Mission régionale d'autorité environnementale  
**GUYANE**

**Avis délibéré**  
**Projet de centrale photovoltaïque au sol à Macouria**

N°MRAe 2024APGUY1

Synthèse des enjeux identifiés sur les milieux et la flore

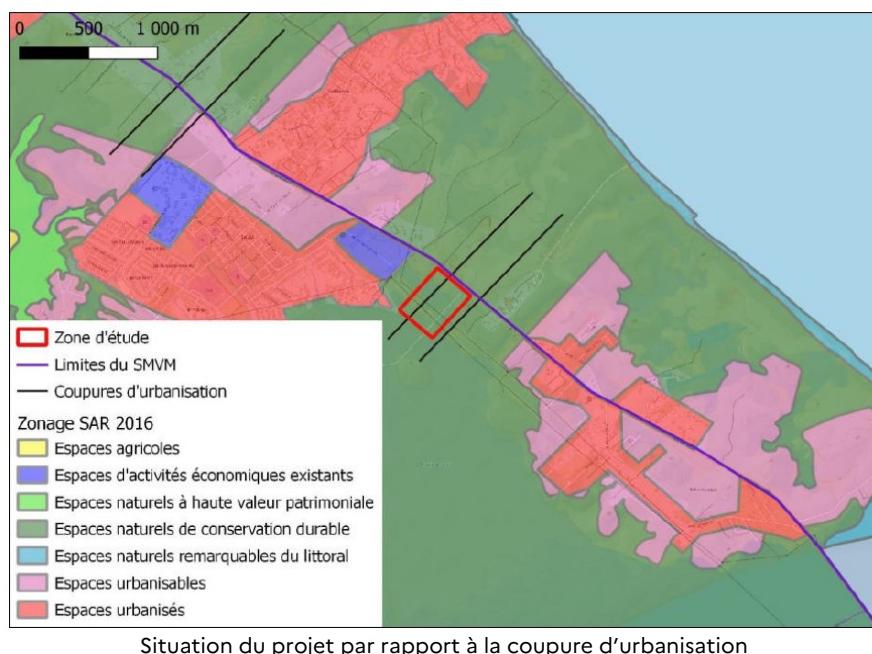
Les enjeux concernant la présence de 3 espèces de plantes déterminantes de ZNIEFF sont jugés modérés pour 2 d'entre elles, alors que l'étude souligne pour *Helicotropis linearis* que « ses enjeux de conservation peuvent être considérés comme élevés », et pour *Aristolochia paramaribensis* qu'elle est endémique de l'est du bouclier des Guyanes, et référencée uniquement de 3 localités en Guyane.

Malgré le caractère globalement dégradé du milieu naturel présent sur la zone d'étude, une sensibilité particulière est mise en évidence par la présence d'une zone humide et la superposition de l'emprise du projet avec des zones de forêt marécageuse et une zone de marais. Il existe par ailleurs des enjeux forts concernant la flore et la faune, en raison de la présence d'espèces protégées ou remarquables. On peut regretter que les possibilités de nidification de l'avifaune ne soient pas prises en compte dans la partie identifiant les enjeux.

**→ L'Autorité environnementale regrette néanmoins qu'aucun inventaire ichthyologique n'ait été réalisé dans la zone humide. Il convient également de rester prudent quant à la complétude des inventaires de l'état initial lors desquels les experts faune/flore n'ont pu prospecter la totalité de la zone en raison des niveaux d'eau dans la zone humide et de la végétation abondante.**
